PARC EOLIEN DES PORTES DU NIVERNAIS

DEMANDE D'AUTORISATION UNIQUE

DECEMBRE 2018

REPONSE EN MEMOIRE A L'ENQUETE PUBLIQUE

Figure 9 : Distances des éoliennes par rapport à la voie ferrée et à l'autoroute

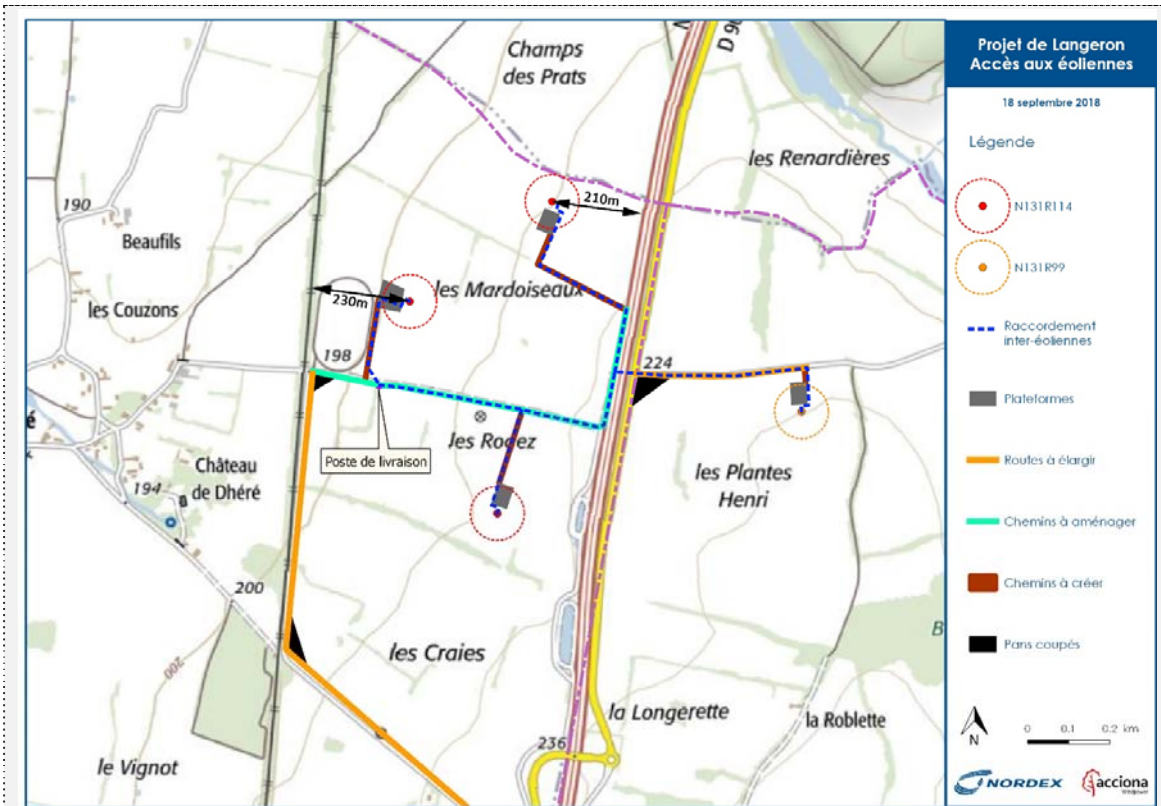
<p>5) -« Nous relevons qu'à de nombreuses reprises, l'étude d'impact ne fait pas référence à la voie rapide « 2 x 2 voies » entre VILLARS et MAISON ROUGE, section ouverte à la circulation en 2014, antérieurement au dépôt de la demande d'autorisation unique. »</p> <p>-« De la même façon, dans son expertise - lecture du paysage, plans, photos de l'existant, et photomontages -, le volet paysager retient exclusivement, l'ancienne R. N. 7, sans aucune considération de la voie rapide. »</p>	
71	<p><u>Courrier électronique de Mr Steve MULLER</u></p> <p>Commentaire favorable au projet</p>	
75	<p><u>Courrier électronique de Mr Thierry SUGIN</u></p> <p>-Doutes, expertises de nos jours faites pour aller dans le bon sens</p>	Ce commentaire n'appelle pas de réponse de la part de Nordex
76	<p><u>Courrier électronique de Mme Véronique DAVEAU</u></p> <p>-Le projet éolien porte préjudice et met en péril le projet du Château de Villars</p>	Ce sujet est traité en détail dans l'approfondissement thématique « 5.3.1 Monuments historiques »

Conformément aux demandes émises dans le cadre de l'enquête publique, les distances avec ces infrastructures ont été vérifiées. Comme indiqué sur la figure suivante, **nous confirmons la distance mentionnée dans l'étude d'impact par rapport à la voie ferrée (230m). La distance par rapport à l'autoroute doit par contre être effectivement mise à jour, compte-tenu de la modification du tracé ayant eu lieu en 2017 (210m)**. Cela étant dit, les conclusions de l'étude de dangers vis-à-vis de cette infrastructure demeurent inchangées (voir les zones d'effet sur la figure 6).

Note : comme indiqué dans notre réponse à la MRAe, le fond IGN n'a été mis à jour avec les travaux que récemment. Nous avons néanmoins pris en compte cette évolution sur la carte à l'échelle 2500e, jointe au dossier de demande.

Figure 10 : localisation des photomontages réalisés en novembre 2018

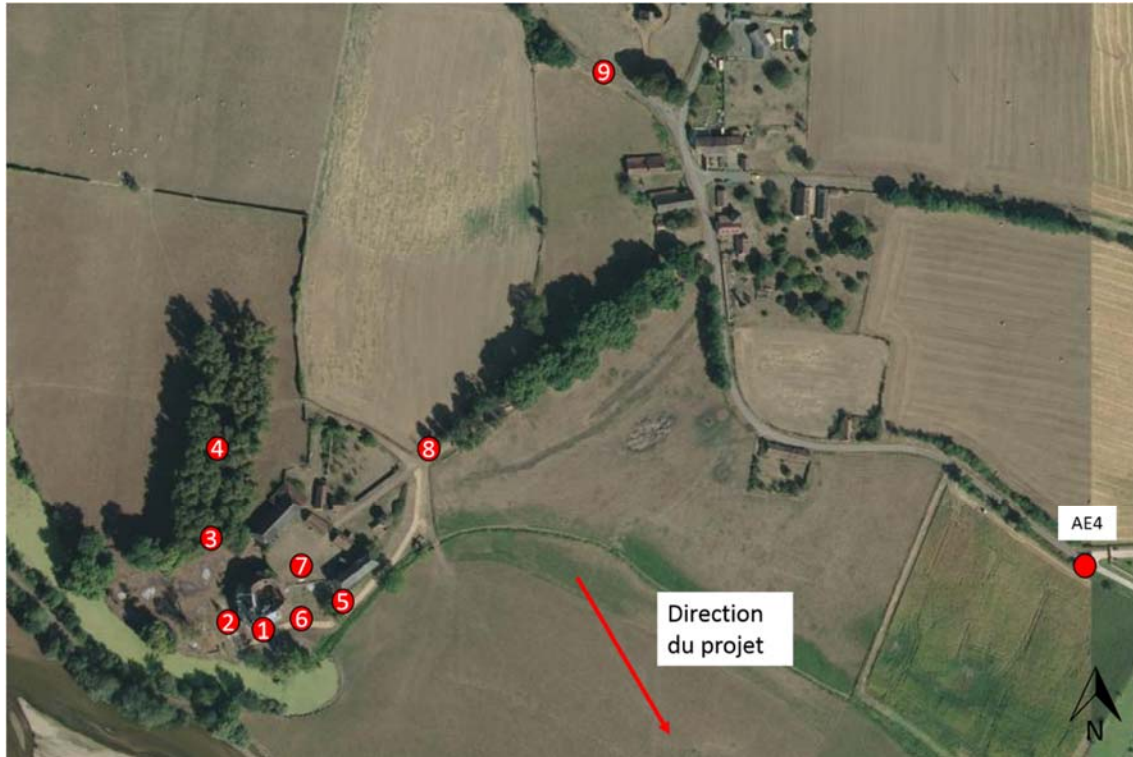
-Les propriétaires du domaine de Villars ont sollicité de nouveaux photomontages pour lesquels ils n'ont pas eu de réponse à ce jour . Qu'en est-il ?

D'autres photomontages ont été effectués au mois de novembre à la demande de M. Mignon, tous pris à des points de vue stratégiques aux abords du château.

L'intégralité de ces photomontages est présentée en Annexe 6.

Figure 11 : distance entre le parc éolien et la limite Sud du périmètre inscrit au Monument Historique

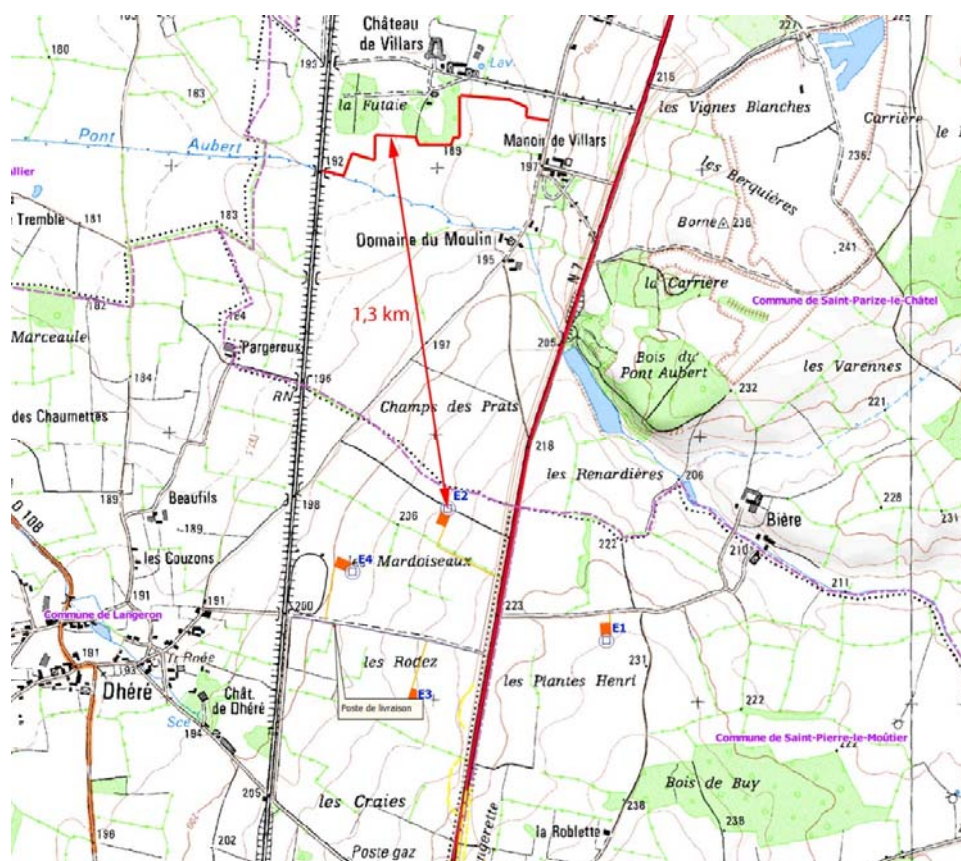
1) Il est constaté pour chacun des monuments que nous venons de citer (cf Château de Villars, de Meauce, et d'Apremont) d'énormes lacunes sur les études paysagères permettant d'apprécier les impacts visuels et la covisibilité : soit ces dernières sont tronquées, soit elles sont inexistantes. 2) L'ensemble de ces sites culturels et naturels sont représentatifs du patrimoine nivernais et constituent des vecteurs essentiels du tourisme. Au regard de tous ces éléments, il apparaît évident que l'implantation d'aérogénérateurs industriels est incompatible avec la protection du patrimoine.	L'ensemble de ces sujets est traité dans l'approfondissement thématique « Paysage, patrimoine et tourisme ».

Le château de Villars à Saint-Parize-le-Châtel, inscrit aux monuments historiques, date du XIV^e siècle. En restauration, le domaine compte s'ouvrir au public, ce qui est bien explicité dans l'étude paysagère. Comme cela est précisé dans le mémoire réponse à l'avis de la MRAe, nous avons été informés après le dépôt du dossier d'autorisation unique, d'une évolution du classement de l'ensemble du château avec l'inscription, en sus de l'ensemble fortifié médiéval, de l'ensemble du domaine de Villars, le tout d'une contenance de 42 hectares, correspondant au domaine agricole historique, y compris le château XVIII^e siècle.

Afin de prendre en compte cette évolution, nous avons proposé dans la réponse à la MRAe, 3 photomontages supplémentaires pris à divers endroits du domaine (AE1, AE2 et AE3).
